## 重庆市建设工程消防设计个性问题答复 (2025年第一期)

- 1 建筑专业问题答复.....4~42  
(编号: 20250106-建筑-0001~0009、20250303-建筑-0001~0008)
- 2 结构专业问题答复.....43~52  
(编号: 20250107-结构-0001~0003、20250304-结构-0001~0002)
- 3 给排水专业问题答复.....53~65  
(编号: 20250108-给排水-0001~0005、20250305-给排水-0001~0002)
- 4 电气专业问题答复.....66~79  
(编号: 20250109-电气-0001~0005、20250306-电气-0001~0004)
- 5 暖通专业问题答复.....80~90  
(编号: 20250110-暖通-0001~0005、20250307-暖通-0001~0002)

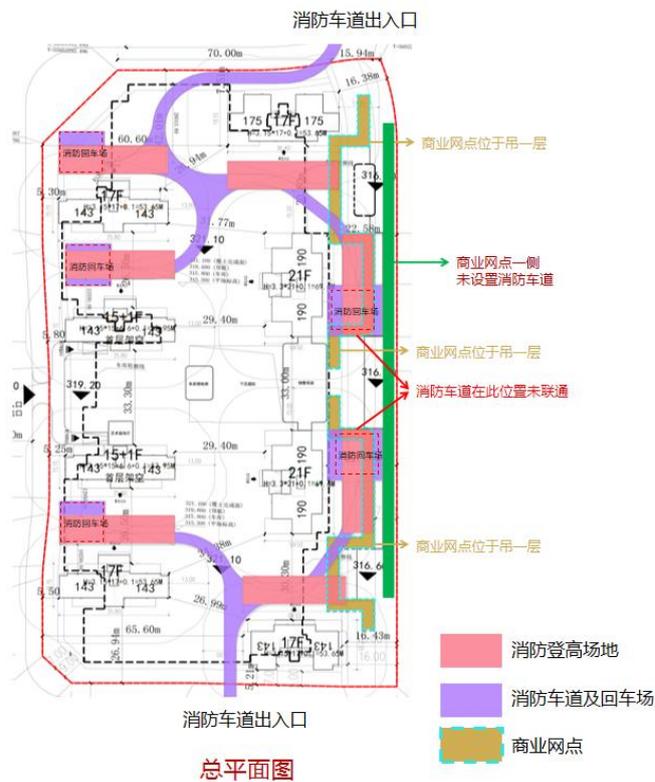
问题 2：如下图所示，高层住宅一侧设有吊层商业网点。商业网点的屋面为高层住宅的消防车道及救援场地，但吊层处未设置消防车道，是否可行。

问题 2 答复：高层住宅及其下部商业网点整体定性为住宅建筑，应按住宅建筑相关要求设置消防车道。

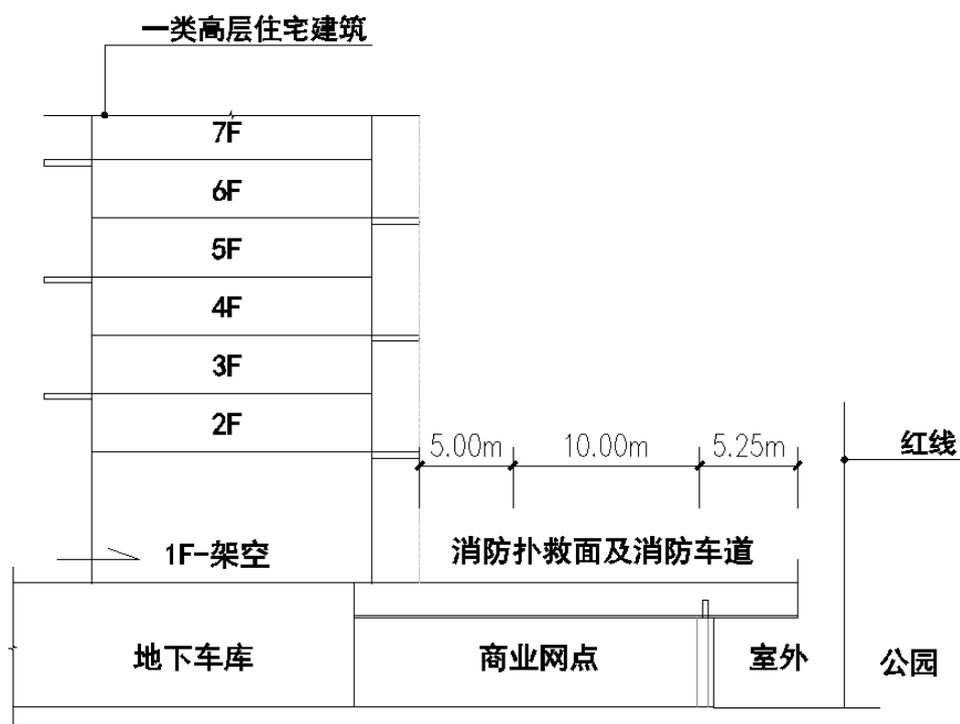
问题 1：如下图所示，消防车道从场地两侧进入，服务不同

区域，消防车道均设有回车场，但车道不连通，是否可行。

问题 1 答复：根据问题描述和图示各高层住宅的消防车道设置满足《建筑防火通用规范》GB55037-2022 第 3.4.3 条的规定，规范未对各建筑间消防车道是否要连通做要求。

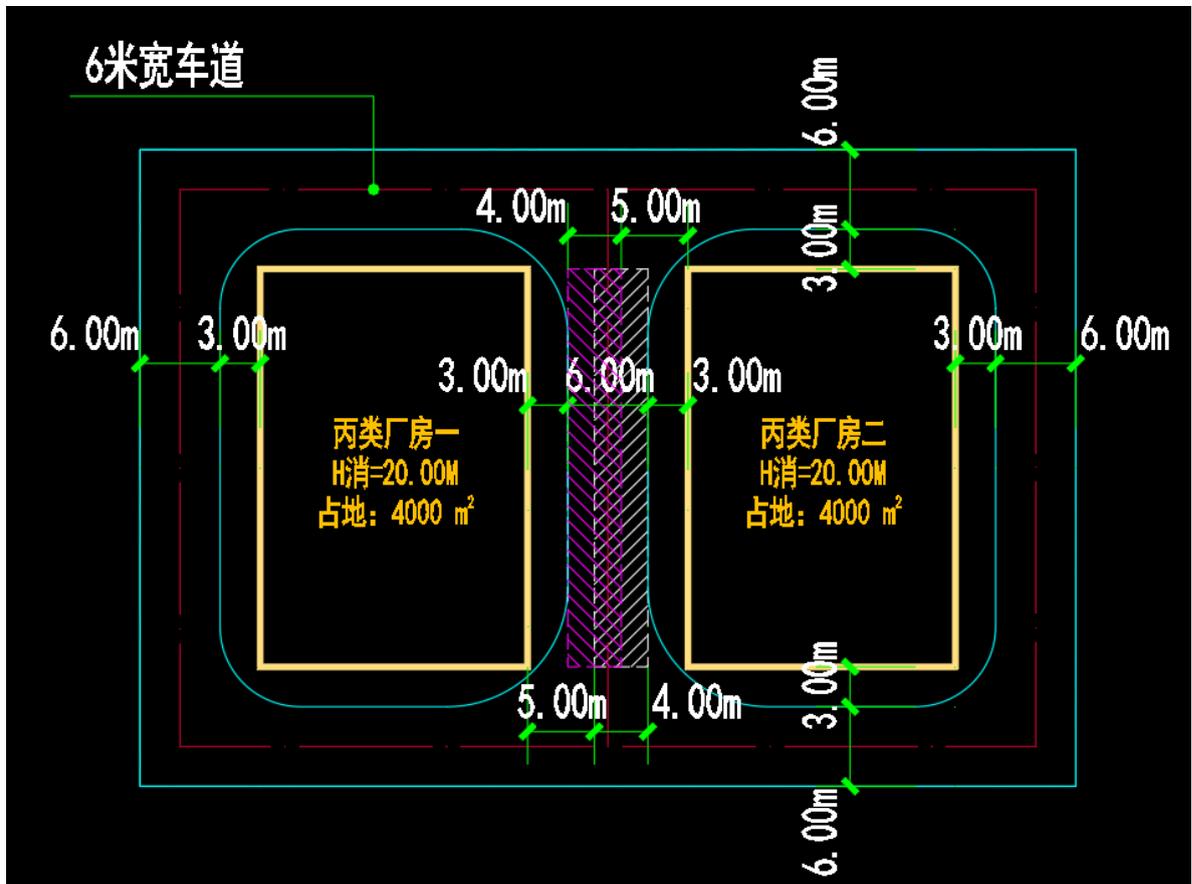
有两栋多层丙类厂房，占地面积大于 3000m<sup>2</sup>，根据上述规定多层丙类厂房需沿建筑两个长边设置消防车道，消防车道距离外墙能否如下图做法？

当设计执行《精细化工企业工程设计防火标准》GB51283-2020时,应执行第4.3.3条“主要消防车道路面宽度不应小于6m,路面上的净空高度不应小于5m”,但该标准未对消防车道与建筑外墙的间距做具体规定。《建筑设计防火规范》GB50016-2014(2018年版)第7.1.8条第4款规定的消防车道与建筑外墙的间距非强制性条文,但应满足消防救援的相关条件。

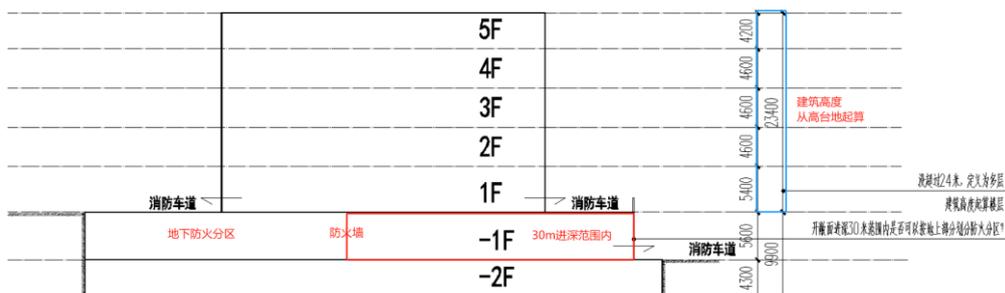
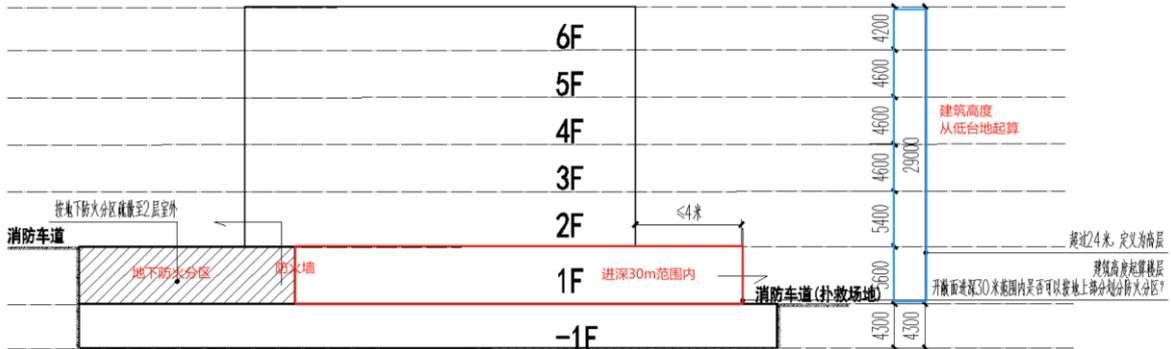
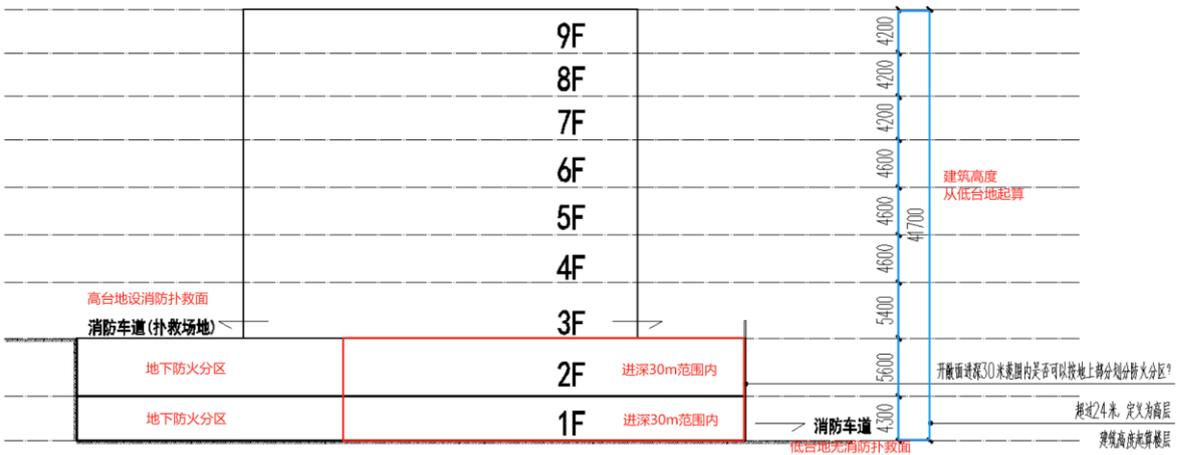
问题2：以下三种情况，红线框起的30m进深范围内，是否可以按照地上消防设计执行？（进深30m范围内与超过30m进深的空间之间采用防火墙分隔，墙上设甲级防火门；并且上、下台地均可疏散到室外地面，疏散方向为楼梯间向下或平层直通室外）

情况一：

情况二：

情况三：

问题 1 答复：坡地建筑，局部掩埋的楼层，当其任一防火分区的所有安全疏散口（含借用疏散口）均可直通室外地面或通过楼梯间向下疏散至室外地面的可按地上建筑防火分区相关要求设计。

问题 2 答复：图示二、三种情况，红框范围内，当满足上述要求时可按照地上防火分区进行设计；图示情况一涉及建筑消防高度和消防定性认定，是否可按地上建筑防火分区相关要求设计，应咨询项目所在地住建部门。

地下一层平面图

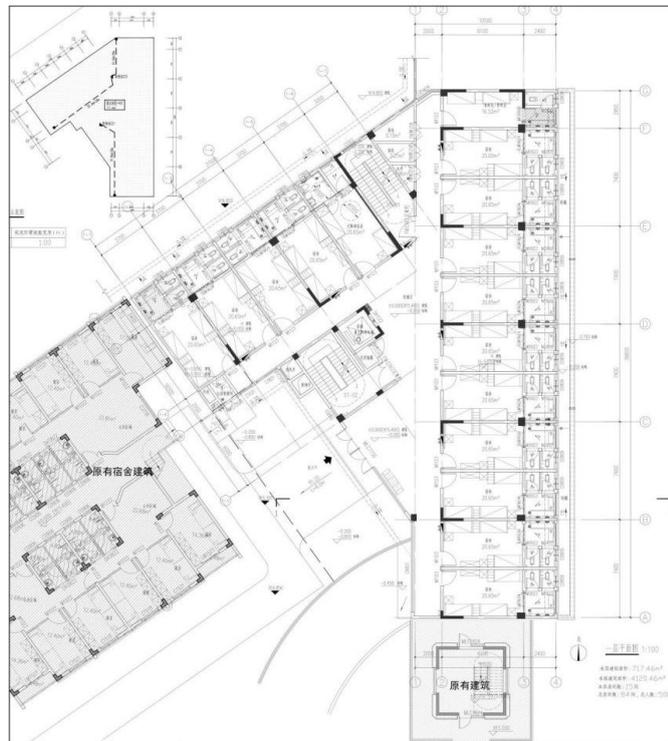
问题 1: 学校宿舍楼地下一层能否改造为厨房(用电非燃气)和用餐区, 厨房能否设置于上部学生宿舍房间正下方。

问题 2: 学校宿舍楼地下一层改造为厨房(用电非燃气), 是否需满足强制性工程建设规范《宿舍、旅馆建筑项目规范》GB55025-2022 中第 3.3.3 条公用厨房应有天然采光、自然通风; 《宿舍建筑设计规范》JGJ36-2016 中第 5.1.3 条宿舍建筑内不应设置使用明火、易产生油烟的餐饮店, 学校宿舍建筑内不应布置与宿舍功能无关的商业店铺。

问题 1 答复：学校宿舍与厨房（用电非燃气）和用餐区是否可以组合建造无相关的规范规定。

问题 2 答复：学校宿舍楼地下一层改造的餐厅及厨房，不属于《宿舍、旅馆建筑项目规范》GB55025-2022 第 3.3.3 条描述的宿舍内设置的公共厨房和《宿舍建筑设计规范》JGJ36-2016 第 5.1.3 条描述的餐饮店。但布置在宿舍楼地下一层的无明火厨房仍应保证油烟高空排放，不对住宿环境产生不利影响。

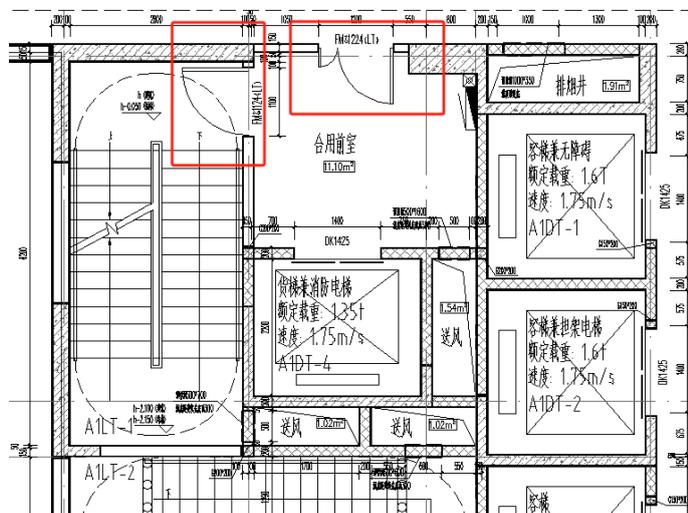
问题 2：如下图，一栋一类高层公共建筑，局部楼层设置宿舍。请问宿舍标准层（非首层）开向前室，以及合用前室开向防烟楼梯间的疏散门净宽是否需要同时满足 1.4m？并且出口处距门 1.4m 范围内不能有踏步（红色箭头位置）？

问题 2 答复：根据《〈宿舍建筑设计规范〉（JGJ36-2016）有关问题的咨询函的回复函》（中标研发（2021）289 号）对《宿舍建筑设计规范》第 5.2.5 条中的安全出口明确为首层直通室外的安全出口。

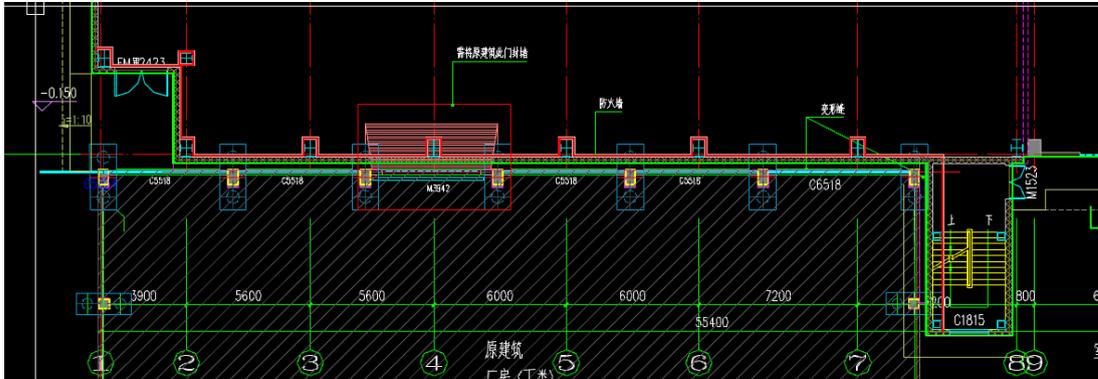
问题1：戊类钢结构仓库与丁类生产厂房贴临，以上规范两条要求能在同一面较高外墙上运用么？如下图所示，左侧墙体因使用需求需开门，两栋建筑间距大于4m，满足《建筑设计防火规范》GB55016-2014（2018年版）第3.4.5条规范要求；右侧为贴邻墙体，较高栋建筑外墙为防火墙，满足《建筑设计防火规范》GB55016-2014（2018年版）第3.4.1注2条要求。

问题 1 答复: 仓库与厂房贴临建设应满足《建筑设计防火规范》GB55016-2014 (2018 年版) 第 3.4.1 条注 2、注 3 条规定; 在问题清单中应注明相关建筑参数及措施。

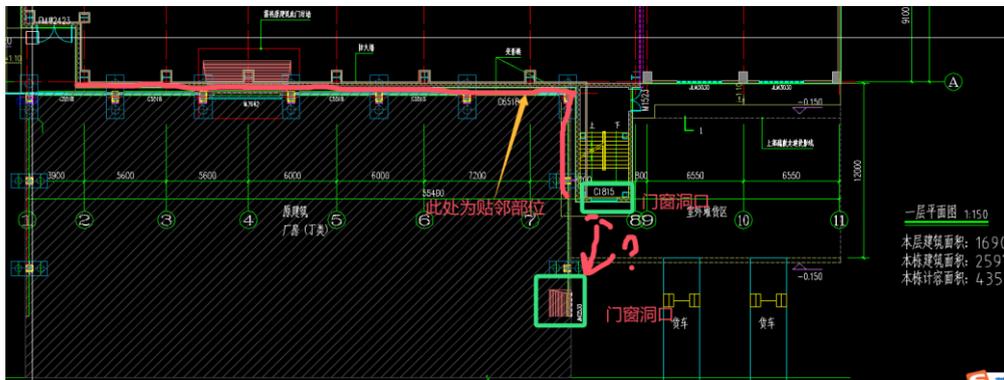
问题 3: 两栋贴邻建筑, 不贴邻位置的门窗洞口是否按规范要求的防火间距, 比如戊类仓库与丁类生产厂房之间  $\geq 10\text{m}$  考虑?

问题3答复：两栋贴邻建筑，不贴邻位置的门窗洞口需要按《建筑设计防火规范》GB55016-2014（2018年版）第3.4.1条注2要求的防火间距执行。

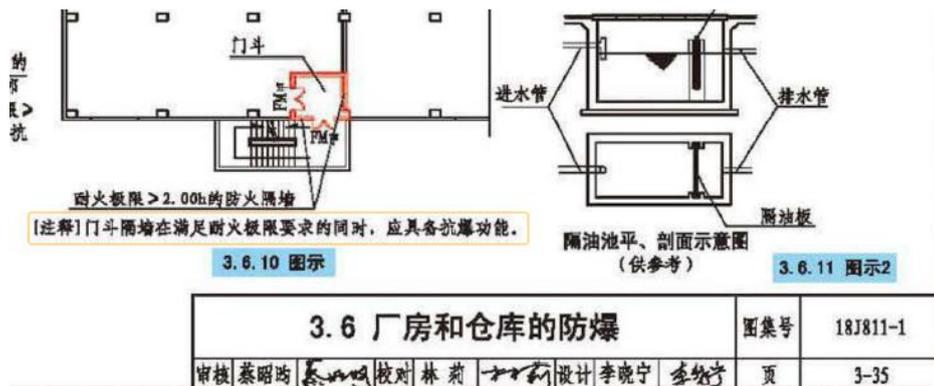
问题 1：按图示，有爆炸危险的房间与门斗之间是否只需要设置 2h 的防火隔墙和甲级防火门，爆炸危险房间除门斗外与其他房间分隔的墙体是否采用抗爆墙？

问题 1 答复：有爆炸危险区域内的房间与门斗之间需设置 2 h 的防火隔墙和甲级防火门；有爆炸危险区域内的房间与其他房间分隔的墙体应根据实际功能采用相应的工艺保护和防火防爆分隔措施，抗爆墙可作为防火防爆分隔措施。

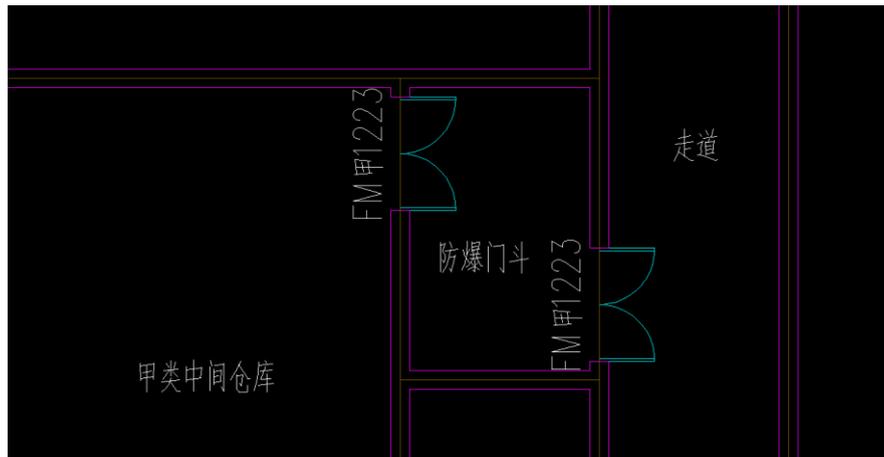
问题 2：门斗上门的开启方向是否全部往外开启？门斗如果是通往疏散通道，那么门斗的门是否需要错位设置？如需错位设置，下图所示算不算错位。

问题 2 答复：门斗上的门通往疏散通道时，应错位设置，如图所示，水平错位布置应保证使用安全，错位空间应足够防爆要求，在经过相应泄压计算后，可视为错位设置。

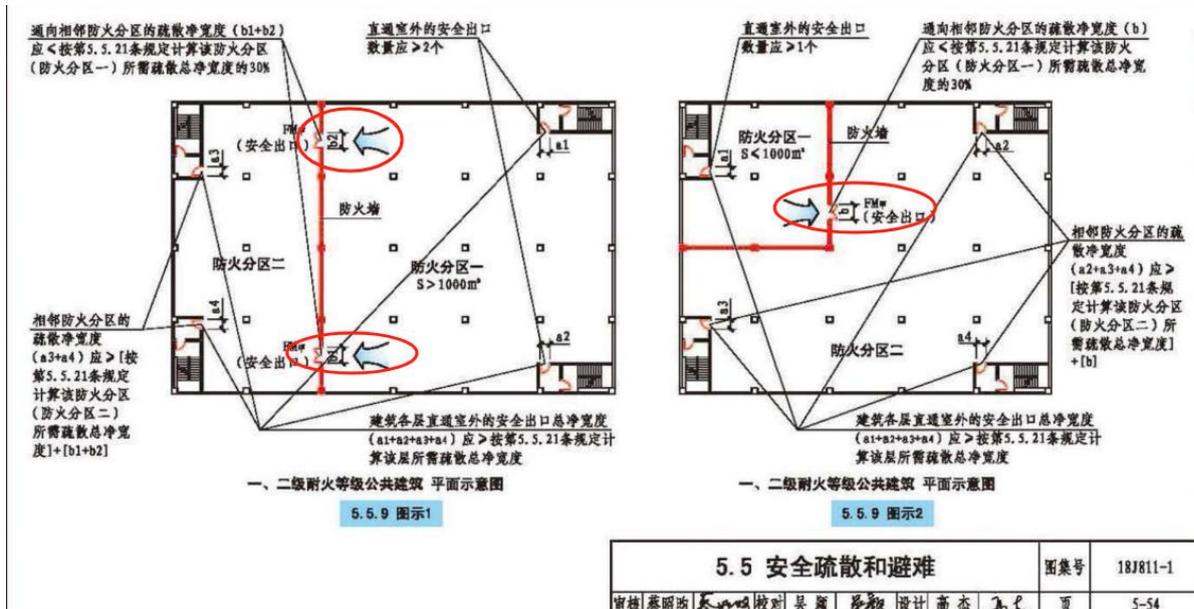
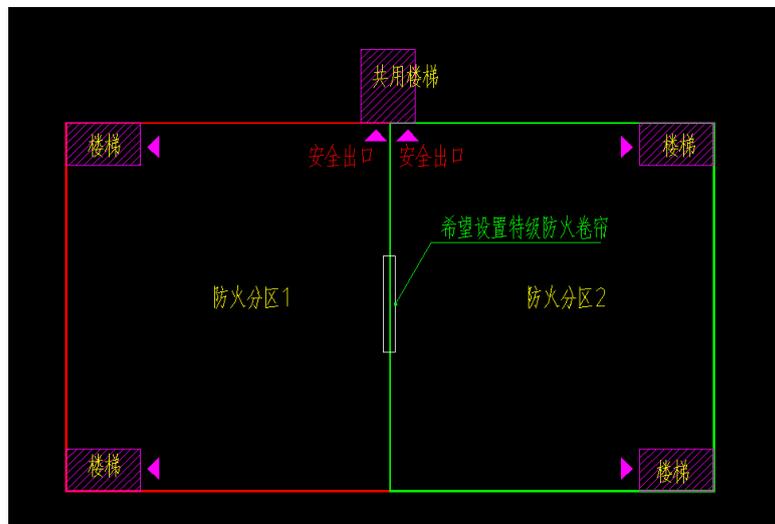
在借用关系，故引出下面的问题：楼梯间作为安全疏散的安全单元，为避免出现防火规范图示 18J811-1 所示防火分区之间直接借用疏散的问题，两个防火分区能否直接通过开向同一楼梯间的疏散门作为安全出口？由于 2 个防火分区与该楼梯之间的关系是对等的，这样是否可以认为这两个防火分区是非借用关系？

当安全出口处疏散门均为甲级防火门时，可分别视为两个分区的安全出口，但在疏散宽度计算时应整体核算，在各分区疏散宽度计算时建议均匀切分，且为了防止火灾时的人员拥堵，建议适当加宽共用楼梯间为宜。

《建筑设计防火规范》GB50016-2014（2018年版）第5.5.9条条文解释明确：“当人员需要通过相邻防火分区疏散时，相邻两个防火分区之间要严格采用防火墙分隔，不能采用防火卷帘、防火分隔水幕等措施替代。”图示中间需要联通区域不存在疏散借用，可以采用防火卷帘分隔。

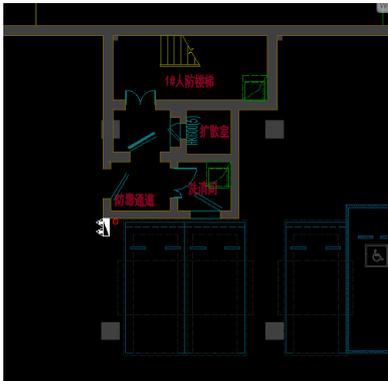
人防车库中的通往人防楼梯，不作平时疏散使用的密闭通道、防毒通道（如图一），仅战时使用的穿衣间、脱衣间、淋浴间、滤毒室等（如图二），这类仅战时使用，平时封闭不使用的人防功能房间是否可以不设置喷淋。

不作平时疏散使用的密闭通道、防毒通道，平时封闭不使用的人防功能房间等，平时无可燃物和使用功能，且无人员停留。根据《建筑防火通用规范》GB55037-2022 第 8.1.9 条条文解释，可以不设置自动灭火系统。

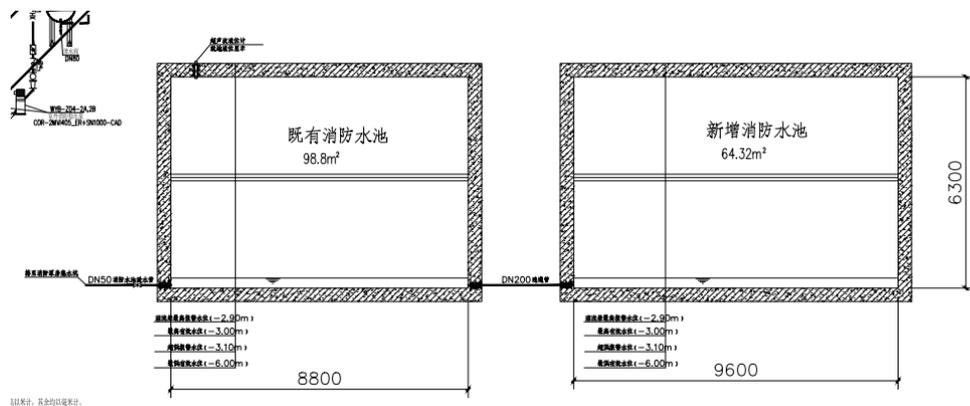
轨道交通六号线东延工程刘家坪站为改扩建站，车站新增扩容消防水池，紧邻既有消防水池，扩容消防水池与既有消防水池底部由一根 DN200 连通管连通，且未设置相关阀门。既有消防水池已设置就地液位显示和泄水管，建议扩容消防水池与既有消防水池按同一座水池考虑，不再增设就地液位显示及泄水管，是否可行。

两座主体结构独立的消防水池，在任一水池检修、维护时应互不影响，确保未检修、维护时既有消防水池的消防准工作状态和持续供水能力。两座消防水池的连通管上应设置检修阀门，新增消防水池应按《消防设施通用规范》GB55036-2022第3.0.8条，增设就地液位显示及溢流管、泄水管。

图 1 封闭储煤场平面布置图

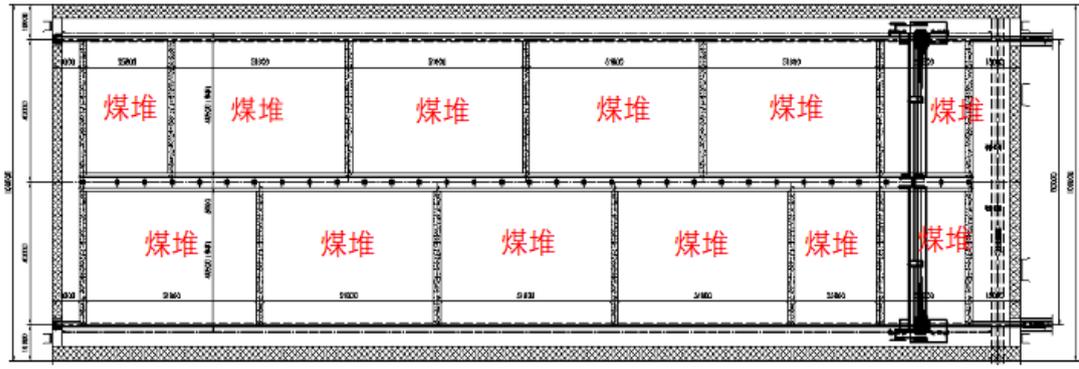
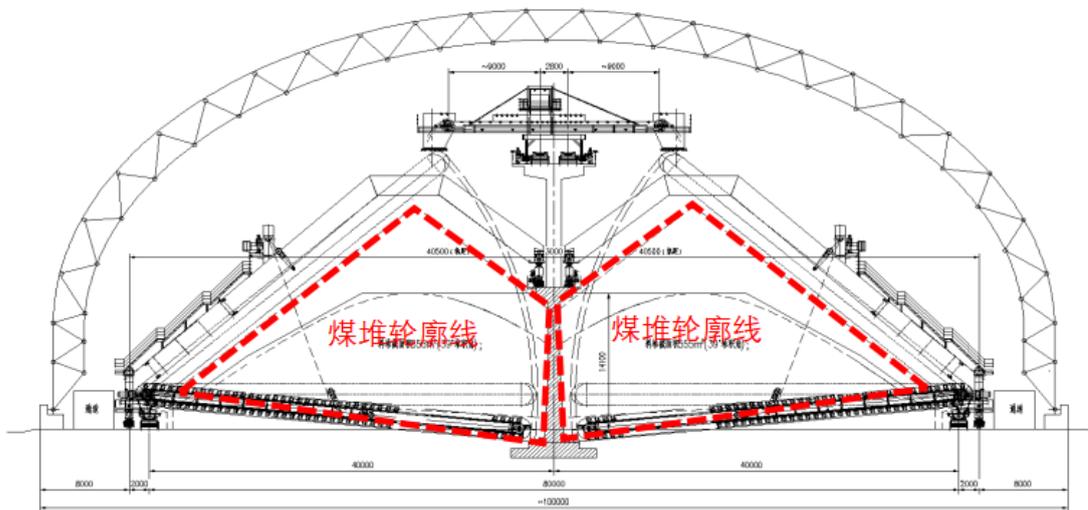
采取上述措施后可以有效控制动力煤自燃风险，同时结合规范要求，室内储煤场区域是否可不划为爆炸性粉尘环境？

爆炸性粉尘环境划分，电气专业不能单独确定。根据《爆炸危险环境电力装置设计规范》GB50058-2014 第 1.0.4 条规定，爆炸危险区域的划分应由负责生产工艺加工介质性能、设备和工艺性能的专业人员和安全、电气专业的工程技术人员共同确定。

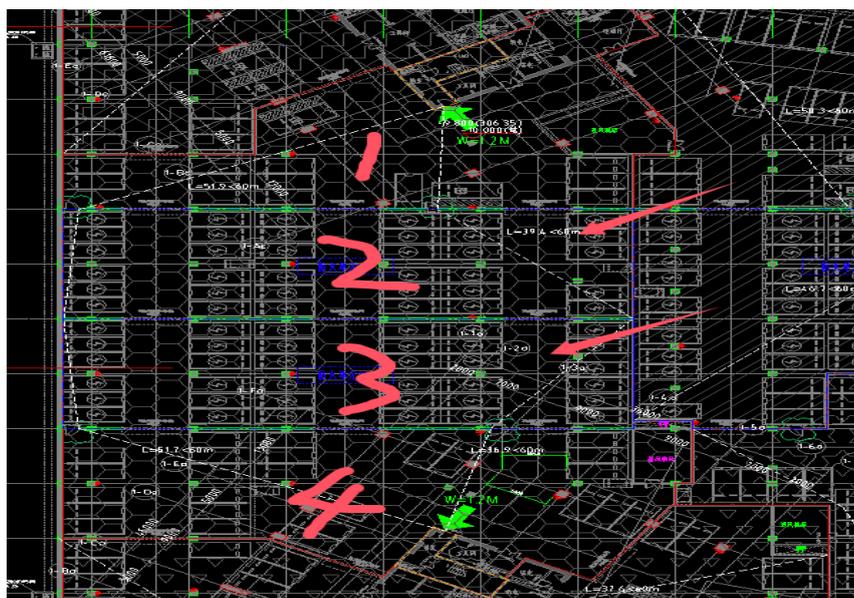
如下图所示，建筑将电动车库的防护单元设置在中间，即 1 和 4 为普通车库，2 和 3 为电动车库。暖通设计时能否把 1、4 当成是电动车库设计，即 1 和 2 合用一套机械排烟和机械补风系统，3 和 4 合用一套机械排烟和机械补风系统。

普通车库可以与同一防火分区内、相邻的电动汽车防火单元共用一套机械排烟和机械补风系统，但共用系统的服务总面积不应大于  $2000\text{m}^2$ 。共用排烟与补风系统的设计、控制要求与相邻 2 个电动汽车防火单元共用系统的要求一致。

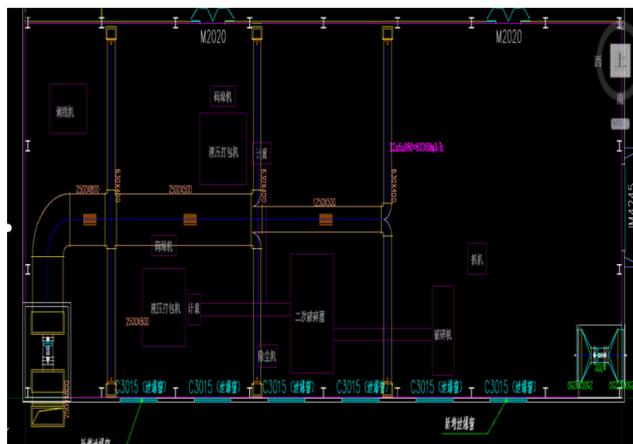
如下图所示为一电力拆解厂房，拆解过程中会产生铝粉。暖通设计时，平时通风和事故通风合用一套系统（风管、风机均合用），平时通风设计两台防爆风机（一用一备，机房内上下叠装），事故通风两台风机同时运行。两台事故通风机是否还需要再设置一台备用风机？这样就设置了三台风机了。

依据《工业建筑供暖通风与空气调节设计规范》GB50019-2015 第 3.0.8.1 条条文说明：“在有些场所，爆炸危险性气体、有毒气体是连续产生的，必须依赖连续不断的通风来稀释危险气体，通风设备不能停止运行或者是停止运行的时间较短，这种情况下通风设备应设备用。应监控通风设备的运行状态，设备故障时备用设备自动投入运行，通风设备的供电安全应予以保证”。标准中对设备的备用是指日常通风设备，不是指事故通风。

日常通风设备是否需要备用，应根据工艺特点，按照爆炸危险性气体、有毒气体是否连续产生、是否不能停止运行等进行判断。事故通风系统无备用要求。

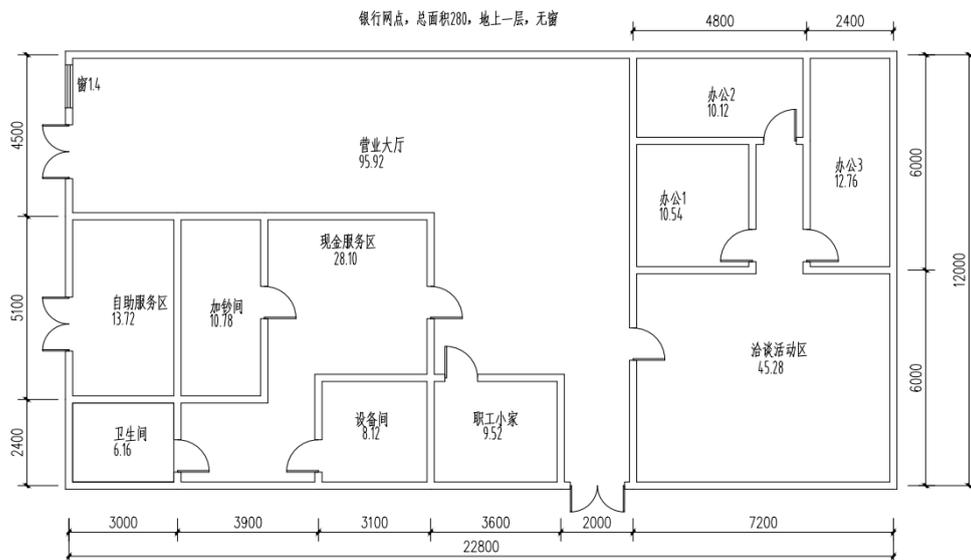
某银行网点，地上一层，总面积 280m<sup>2</sup>，营业大厅面积 95m<sup>2</sup>，有一个窗，其他区域划分为多个无窗小房间，每个房间不大于 50m<sup>2</sup>，无窗房间总面积不大于 200m<sup>2</sup>，但存在房间嵌套情况，

问题 1：请问是否需要设置排烟设施？

问题 2：如需设置，应该怎么设置？

问题 1 答复：按“《建筑防火通用规范》GB55037-2022 实施指南”对第 8.2.5 条的说明，当建筑中存在无窗房间的区域，当每间房间建筑面积小于或等于  $50\text{m}^2$ ，这些房间的总建筑面积大于  $200\text{m}^2$  时（总建筑面积不包括房间外的疏散走道等公共区域面积），在房间可不设排烟设施，但应在房间外的公共区域设置排烟设施。排烟量按《建筑防烟排烟系统技术标准》GB51251-2017 第 4.6.3 条第 3 款执行。

问题 2 答复：提问所列案例，存在房间嵌套情况，如果几个嵌套小房间最终只有一个疏散门，只能按一个房间计。房间是否设置排烟，按（1）执行。单个建筑面积大于  $50\text{m}^2$  的无可开启外窗房间，其中有嵌套房间，这个大房间内可在靠近走道的小房间设排烟设施。

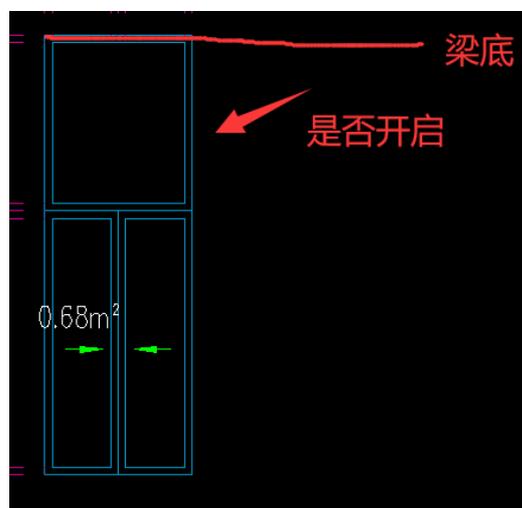
问题 2：顶部是指梁底，按下图分隔的窗户的固定扇是否必须开启？

问题 2 答复：案例所示窗户的固定扇需调整为可开启。
